Aan stadsdeel Centrum, Directie Omgevingsmanagement, afd. Projecten
t.a.v. dhr. K. Bes
stadsdeel@centrum.amsterdam.nl

INSPRAAKREACTIE VOORLOPIG ONTWERP WEGPROFIEL EILANDENBOULEVARD

Datum: 18 augustus 2015

Dwarsprofiel variant 2 stadsdeel, uitwerking Masterplan.

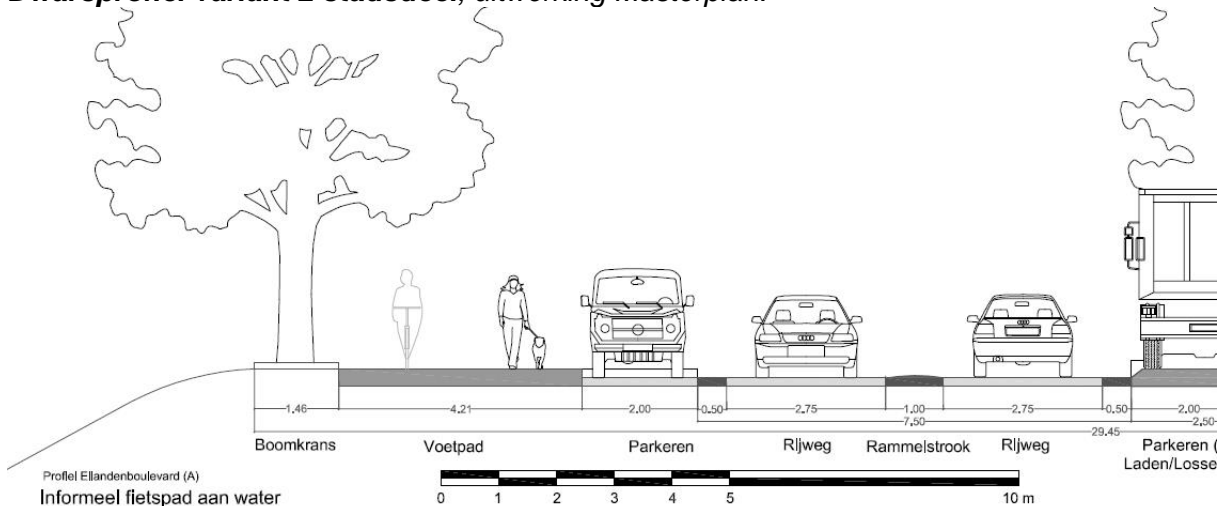
Het voetpad aan de waterkant is 2 m breder dan nu.

Inclusief rammelstroken is de rijbaan 30 cm breder dan nu, inclusief parkeervakken zelfs 1,10 m breder dan nu. Wij vrezen dat die visuele breedte uitnodigt tot hard rijden. De rijstroken tussen de rammelstroken zijn weliswaar smal, maar op een rijbaan van 2,75 m kan een personenauto van 1,7 – 1,9 m breed toch makkelijk hard rijden. Bovendien worden de stenen van de rammelstrook op advies van de Centrale Verkeerscommissie (CVC) 'gemakkelijk overrijdbaar' gemaakt.

Het informeel fietspad in variant 2 slingert over het voetpad.

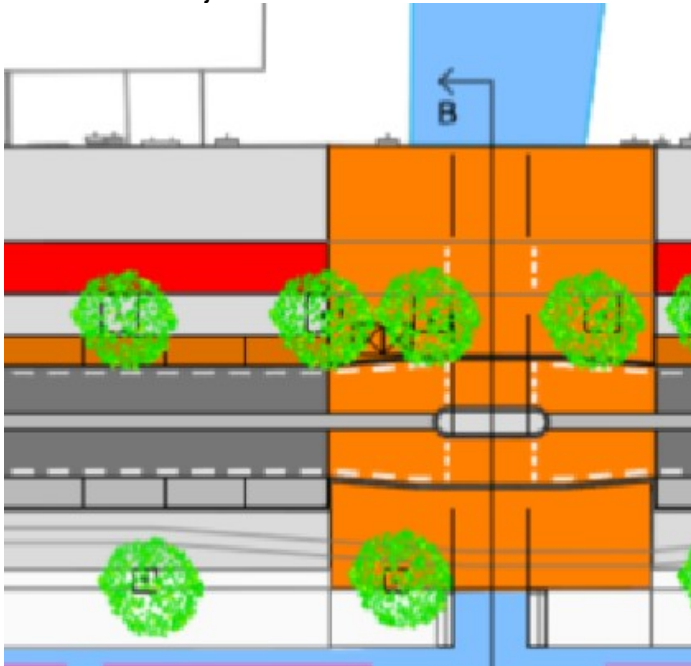
Op het voetpad zie je een dun fietsertje getekend. Dat geeft aan dat je mag fietsen op het voetpad, maar voetgangers voorrang moet geven.

Op de volgende afbeelding is te zien hoe dit informele fietspad van circa 1 meter breedte over het voetpad slingert.

Het Eilandenoverleg en de bezoekers van de buurtbijeenkomst vinden dat geen goede oplossing. Voetgangers kunnen dan niet rustig lopen en schrikken zich telkens kapot van de fietsers die langskomen. Amsterdamse fietsers laten zich niet zo makkelijk disciplineren.

Regelmatig passeren hier grote groepen toeristen op huurfietsen op weg naar de molen/brouwerij het IJ. Dat combineert slecht met wandelaars.

Dwarsprofiel variant 3 Fietsstrook

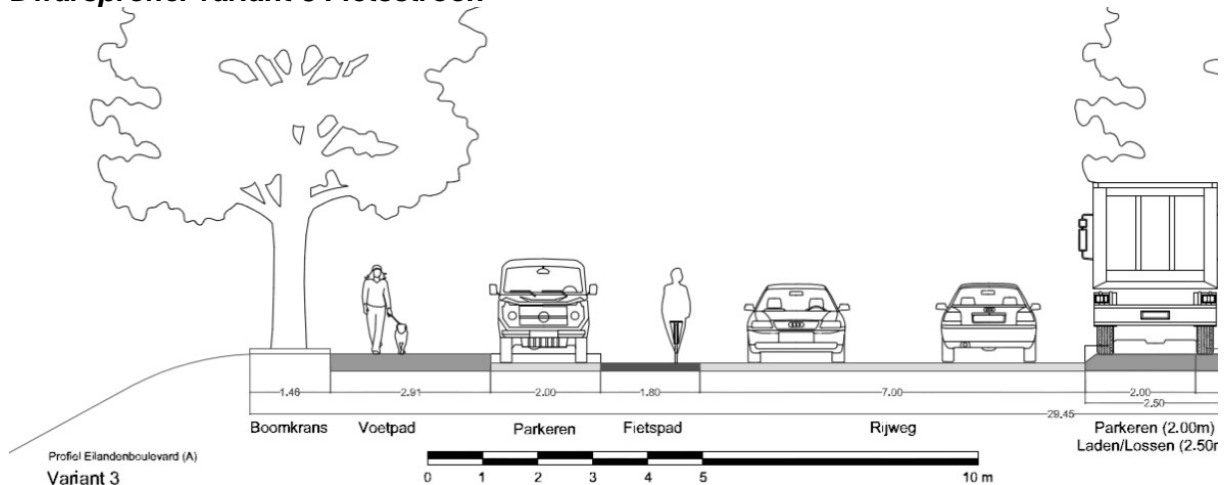
In plaats van rammelstroken is aan de waterzijde een fietsstrook op de rijbaan opgenomen. Nadelen: minder veilig fietsen, portieren kunnen openklappen, geen zicht op het water. Deze variant is opgenomen vanwege een motie van de deelraad, maar noch het Eilandenoverleg, noch de ambtenaren, noch de Fietsersbond zijn enthousiast over deze variant. Wij verwachten dat de keuze in de bestuurscommissie zal gaan tussen variant 2 en 1.

Dwarsprofiel variant 1 Eilandenoeverleg, gebaseerd op buurtvoorkeur bij het Masterplan.

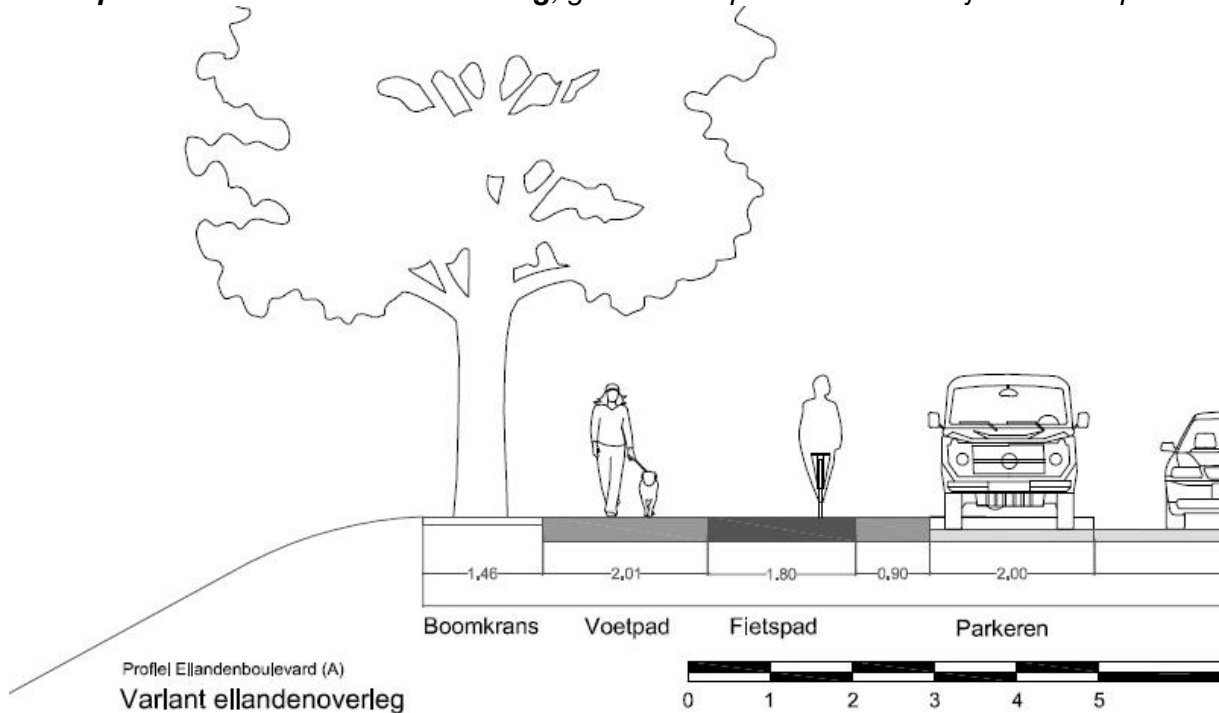
Deze variant bevat geen rammelstroken, waardoor de weg visueel smaller is en minder uitnodigt tot hard rijden... De weg is 7 m breed, 20 cm minder dan nu. De parkeerplaatsen zijn 2 m breed i.p.v. 1,60 m nu, net als in andere varianten. Dat is tegenwoordig de norm. Het grote verschil is dat hier een vrijliggend fietspad is opgenomen aan de waterkant.

- 1) Veilig fietsen en beter doorfietsen dan op het 2-richting fietspad aan de huizenkant waar zijstraten op uitkomen.
- 2) Niet 2x oversteken als je naar de molen fietst.
- 3) Woonboten per fiets bereikbaar
- 4) Ook als fietser zicht op het water.
- 5) Minder druk op fietspad huizenkant, dat daardoor beter oversteekbaar is voor voetgangers..

Het fietspad is 1,80 m, 20 cm breder dan nu vanwege nieuwe normen.

Het voetpad is even breed als in de huidige situatie, maar de bruikbaarheid kan vergroot door de boomkransen op gelijk niveau als het voetpad te maken en te verharderen of een rooster neer te leggen. Dan is de bruikbare breedte ongeveer 50 cm groter.

Variant Kattenburgerplein: uitwerking Masterplan met verlegd plein. (Hooft bij variant 2 en 3 wegprofiel)

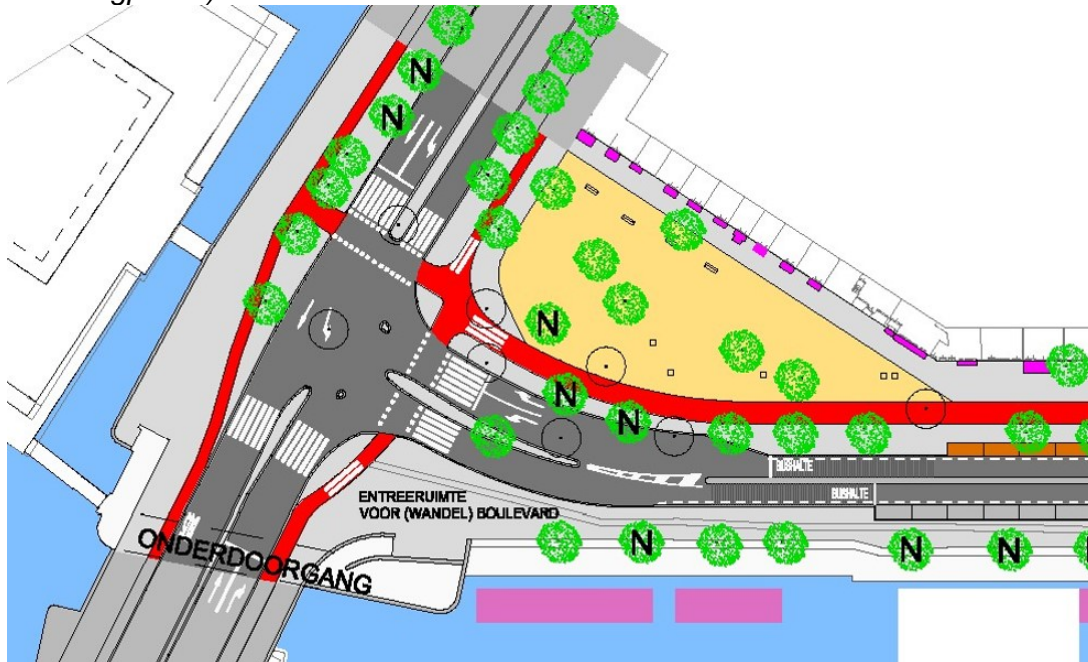
In deze variant wordt het voetpad aan de waterzijde verbreed door het kruispunt op te schuiven naar de huizenkant. Het plein wordt daardoor kleiner en het verkeerslawaai komt dichterbij de huizen. De monumentale boom komt op een vluchtheuvel te staan tussen het asfalt. Dat betekent een langzame dood voor de boom. De wortels worden verstikt op een vluchtheuvel met aan weerszijden asfalt. Door de druk worden de wortels beschadigd en de boom maakt grote kans op beschadiging door aanrijding.

Twee grote bomen op een vluchtheuvel voor het Scheepvaartmuseum moeten gekapt worden, plus een aantal kleinere bomen op het plein (de cirkels die niet groen zijn). Een N in het groen staat voor een nieuwe boom die geplant wordt. Het duurt lang voordat die dezelfde omvang bereiken als de huidige bomen.

Variant Kattenburgerplein Eilandenoverleg: een opstelvak minder aan de huizenkant.

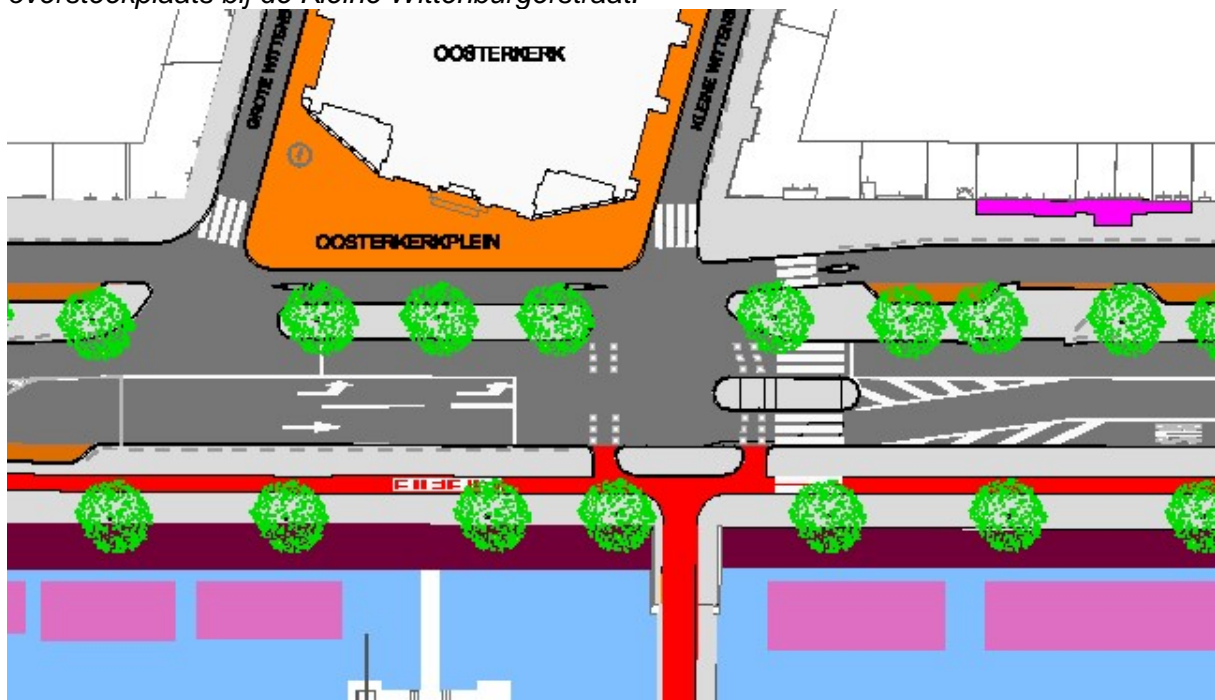
De benodigde extra ruimte voor verbreding van het voetpad aan de waterzijde wordt in de variant van het Eilandenoverleg gevonden door een opstelvak weg te laten aan de huizenkant. Het plein hoeft daardoor niet opgeschoven worden naar de huizenkant en blijft even groot. De monumentale boom blijft gewoon op het plein staan. De twee grote bomen op de vluchtheuvel in de Kattenburgerstraat hoeven niet gekapt te worden.

De verkeerssituatie met een opstelvak minder lijkt dan op de Zeeburgerdijk bij het kruispunt Pontanusstraat. Daar is het nog drukker en er is een volledige kruising in plaats van een T-kruising, dus dan moet het hier zeker kunnen.

Door de ligging van de zebra zullen bezoekers van het Scheepvaartmuseum eerder geneigd zijn om aan de huizenkant over te steken dan in variant 2 en 3, wat goed is voor de winkels. Eigen verkeersstellingen van het afslaand verkeer op de Kattenburgergracht door het Eilandenoverleg op een aantal spitsmomenten wijzen uit dat er zelden meer dan 2 auto's in het rechtsafvak voor het stoplicht staan. Linksaf gaan 5x zoveel auto's als rechtsaf.

De Buurtvergadering van 22 juni heeft zich vrijwel unaniem uitgesproken voor deze variant. Wel is om een paar kleine aanpassingen gevraagd:

- Meer opstelruimte voor fietsers uit de richting Prins Hendrikkade bij het stoplicht, zodat fietsers richting fietspad langs water ongehinderd rechtsaf kunnen slaan;
- De verkeerslichten ook 's avonds en 's nachts laten werken in verband met de veiligheid van de fietsers;
- Tegelijk of voorafgaand aan de herprofilering van de Eilandenboulevard een vluchtheuvel aanbrengen in de Kattenburgerstraat ter hoogte van de ingang van het Marineterrein, om de oversteek voor fietsers en voetgangers te vergemakkelijken.

- De bushaltes kunnen opschuiven in de richting van de stoplichten conform de ligging in variant 2, waardoor 14 extra parkeerplaatsen mogelijk zijn (+9 aan de waterzijde en + 5 aan de gevelzijde). Zie voor de argumentatie ook hoofdstuk 7 Parkeerplaatsen.;
- De drie bomen aan de waterzijde hoeven niet gekapt te worden, maar kunnen dankzij de verbreding van het voetpad gewoon blijven staan;
- Een invalidenparkeerplaats realiseren voor Kattenburgergracht 3 en ook vóór de apotheek.

Kruispunt Oosterkerk uitwerking Masterplan, variant 2.

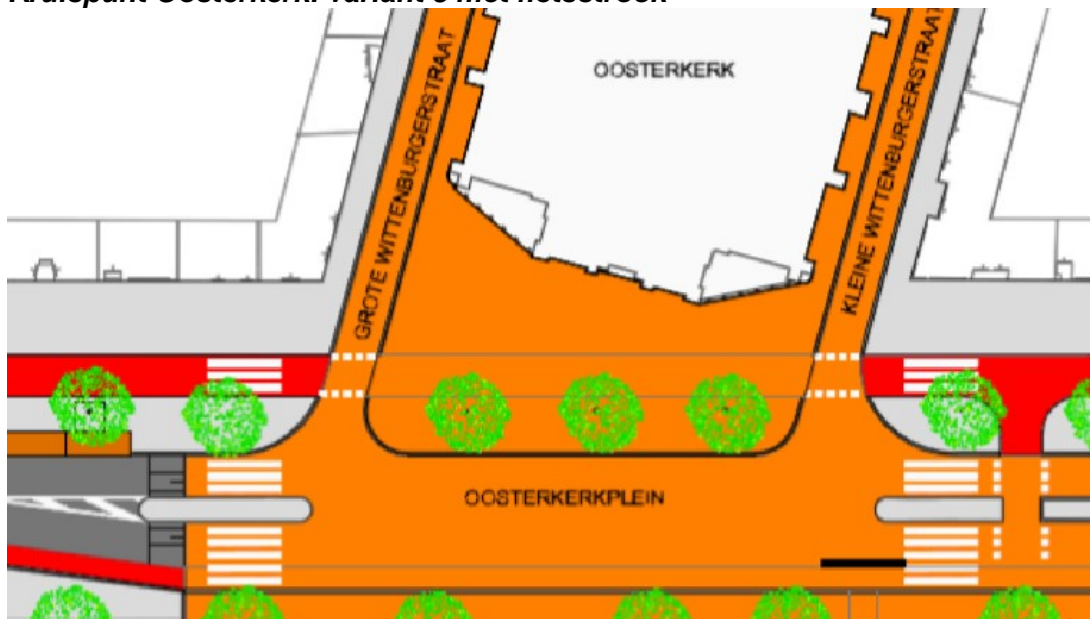
Verhoogd plein zonder stoplichten en zonder opstelvakken. Alles in één afwijkend materiaal bestraat om bijzondere situatie te markeren. Oversteekplaats zowel bij Kleine als Grote Wittenburgerstraat. Volgens de Verkeerslichtencommissie zijn stoplichten hier niet nodig. Bedenk wel dat fietsers en scooters hier van twee kanten komen op het fietspad langs de gevel.

Bushalte achter de zebra Kleine Wittenburgerstraat in beide richtingen.

Kruispunt Oosterkerk: variant 3 met fietsstrook

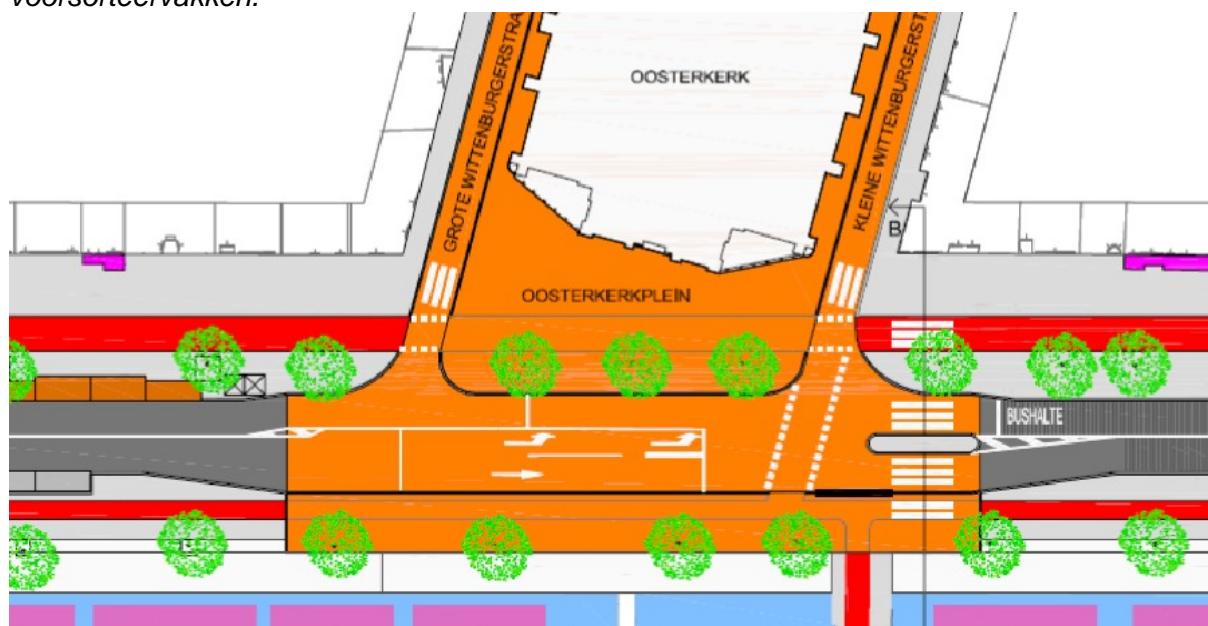
Ook zonder stoplichten en opstelvakken. Fietsoversteek vanaf brug naar Kleine Wittenburgerstraat met omweg nodig uit tot fietsen over zebra. Dit lijkt geen serieuze variant.

Kruispunt Oosterkerk voorkeur Eilandenoverleg, variant 1, met stoplichten en voorsorteervakken.

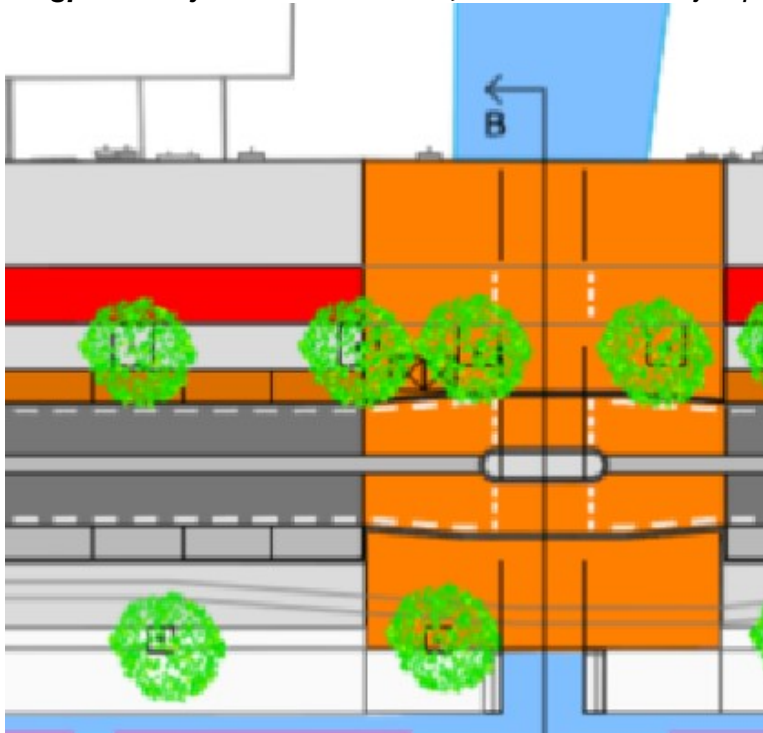
Handhaven van de verkeerslichten is de uitdrukkelijke wens van het Eilandenoverleg. Dit wordt volledig gesteund door de buurtvergadering. Stoplichten zijn er indertijd gekomen na een dodelijk ongeluk. Kinderen moeten hier oversteken op weg naar school.

- 1) Ook een zebra en fietsoversteek in het verlengde van de Grote Wittenburgerstraat;
- 2) Uitvoeren als verhoogd kruisingsvlak;
- 3) Rijbaan en fietsoversteek terug naar oorspronkelijke ligging i.v.m. opstelruimte overstekende fietsers waterzijde en i.v.m. westwaarts opschuiven bushalte waterzijde.
- 4) Nieuwe boom op plaats gekapte boom voor Oosterkerk

Oversteek bij Oostenburgervoorstraat, bestaande situatie en variant 1 zoals getekend in het presentatieboekje van het stadsdeel

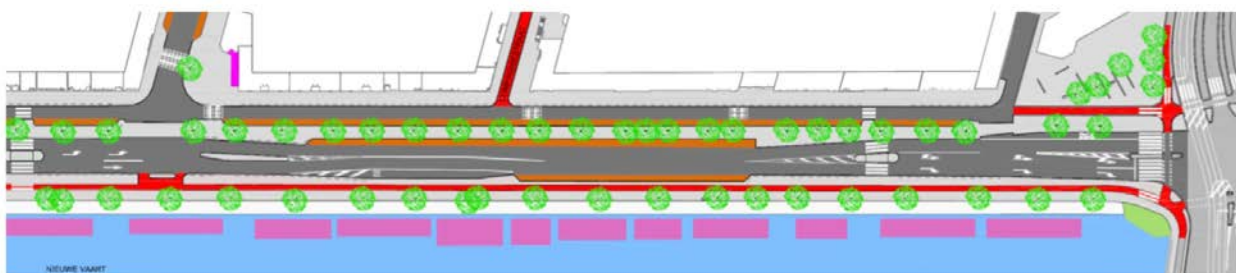
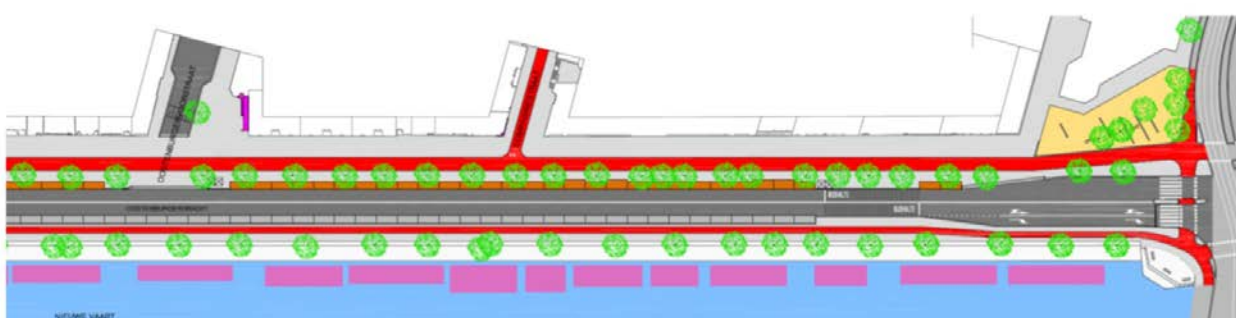
Bovenste figuur: In de bestaande situatie is er een oversteek voor fietsers in het verlengde van de Oostenburgervoorstraat. Verder liggen tussen de Oesjesduiker en het kruispunt Czaar Peterstraat nog twee zebra's

Onderste figuur: Variant Eilandenoverleg. Daarin is geen oversteekplek getekend bij de Oostenburgervoorstraat, maar die hadden wij wel gevraagd. De oversteek is weggelaten omdat de Centrale Verkeerscommissie het aantal oversteekplaatsen sterk wil beperken. Dat geeft aan dat voor de Centrale Verkeerscommissie de doorstroming voorop staat en niet de transformatie tot buurtstraat. Achter de Oostenburgervoorstraat ligt heel Oostenburg--Zuid en in de toekomst nog 1200 extra woningen op Oostenburg-Noord op het voormalige Storkterrein. Daarvoor kan een oversteek niet gemist worden om het fiets- en wandelpad aan de waterzijde te bereiken. De voetgangersoversteek is ook nodig in verband met de bushalte aan de waterkant.

De buurtvergadering van 22 juni heeft zich uitgesproken voor een oversteek op deze plek. Een fiets- en voetgangersoversteek naast elkaar kan ten koste van twee parkeerplaatsen worden gerealiseerd.

Vier parkeerplaatsen extra zijn mogelijk door de bushalte aan de huizenkant terug te leggen naar het pleintje bij de Czaar Peterstraat, net zoals in de bestaande situatie.
